INFORME DE ANALISIS DEL ANTEPROYECTO “SOLUCIÓN DE MOVILIDAD DEL SECTOR- LA LIRA-CUMBAYÁ (LA COMARCA-CEBOLLAR-ANDALUCIA “INTEGRACIÓN DEL SECTOR DE CUMBAYÁ MEDIANTE VÍAS SECUNDARIÁ

Dirección de Políticas y
Planeamiento de la Movilidad
10.11.2020

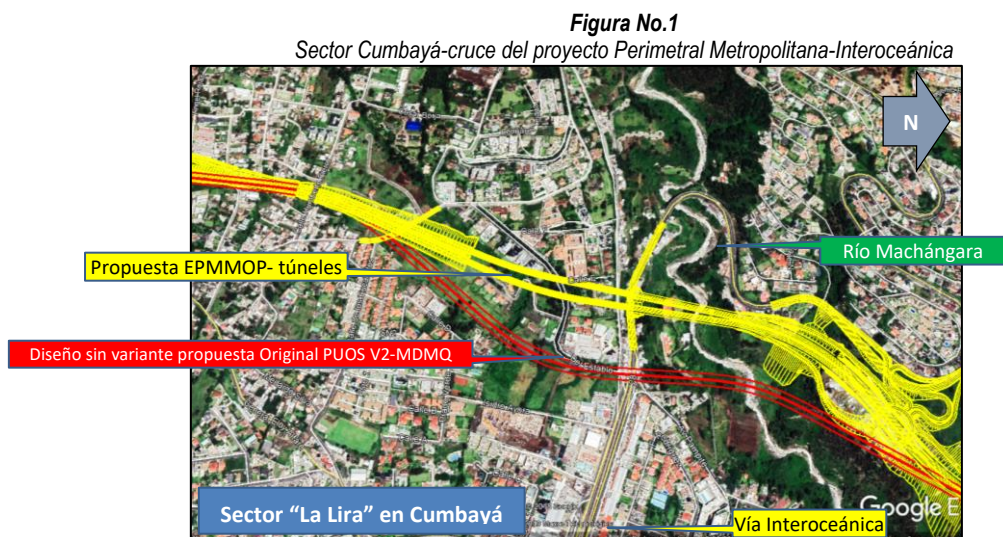
El tramo vial al cual se hace referencia en el punto precedente corresponde a 1,3 km del proyecto, entre las Abcisas 10+258,79 hasta 11+500 de la Vía Perimetral Metropolitana que avanza de manera transversal a la Vía Interoceánica en el sitio denominado La Lira sector Cumbayá.

Este tramo vial tiene dos alternativas de trazado:

1. Diseño con variante, propuesta de EPMMOP, con Túneles.
2. Diseño sin variante, propuesta Original PUOS V2-MDMQ. Ver fig. No.1.
